工程指示 / 要求簡箋(E.I.)

工程指示編號：EI / 0750 / 19

工程名稱：觀塘裕民坊

工程項目：佛沙窗 - ACCESS PANEL 削腳 T2W/b

X84599 邊企料

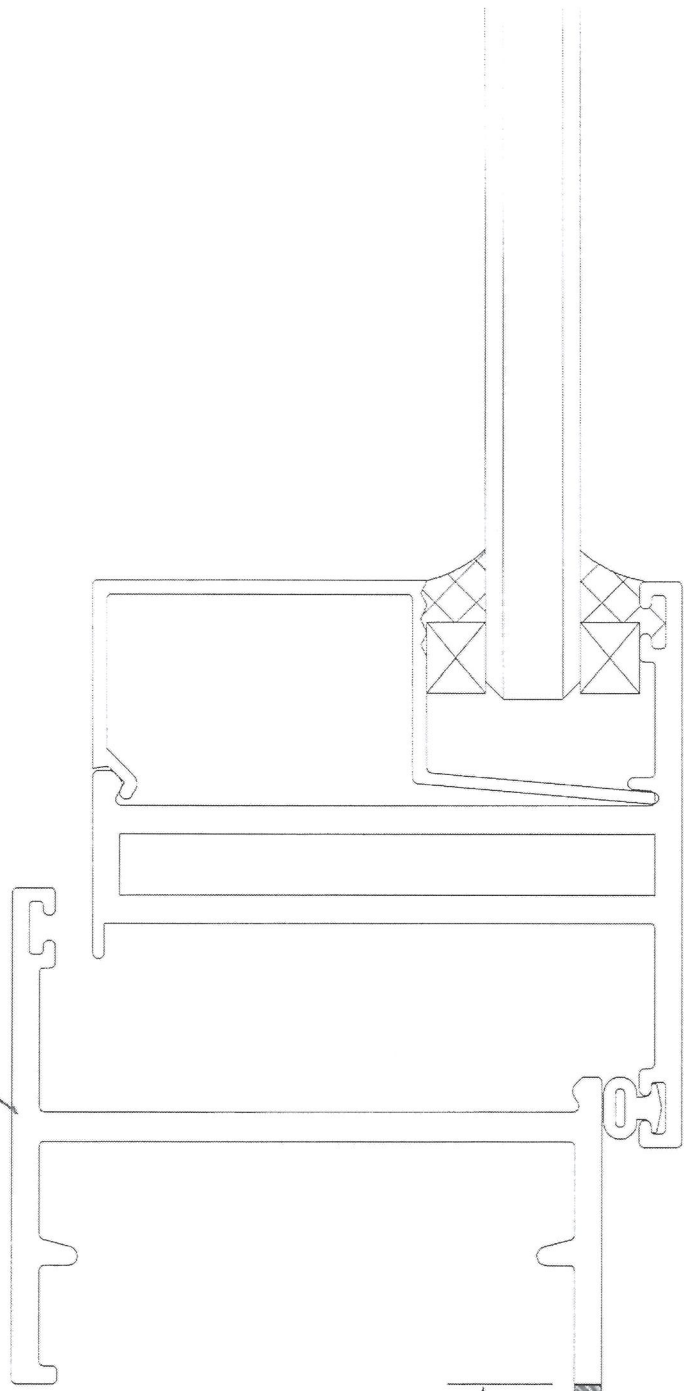
關於已由中威退回美而特廠的 ACCESS PANEL (EI0035、EI0228)，由於地盤現場有部分樓層的佛沙窗光雞，煩請安排以下佛沙窗按附件削短框腳後，再送地盤安裝：

1. T2W-6 : 55/F

注意：A. 削腳：(1)邊企 (2)窗框頂橫 (削腳圖紙跟 EI0750 原版次一樣)

削短 10 mm
(陰影部分削去)

前腳後拖腳離石夾邊 25 mm

窗框頂橫×84615

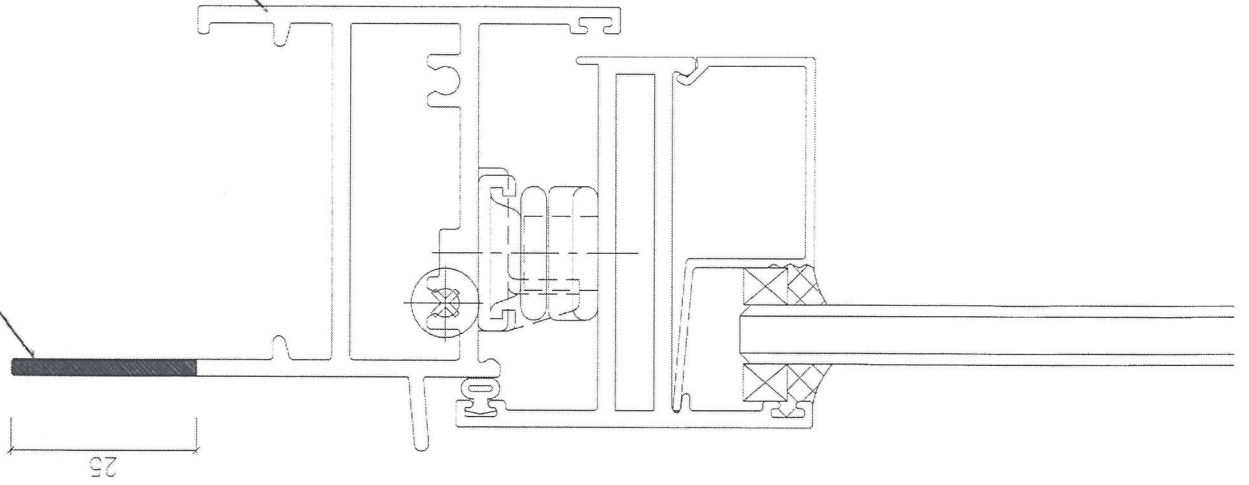
陰影部分削去

削胎後其胎腳離石夾邊 2.5mm
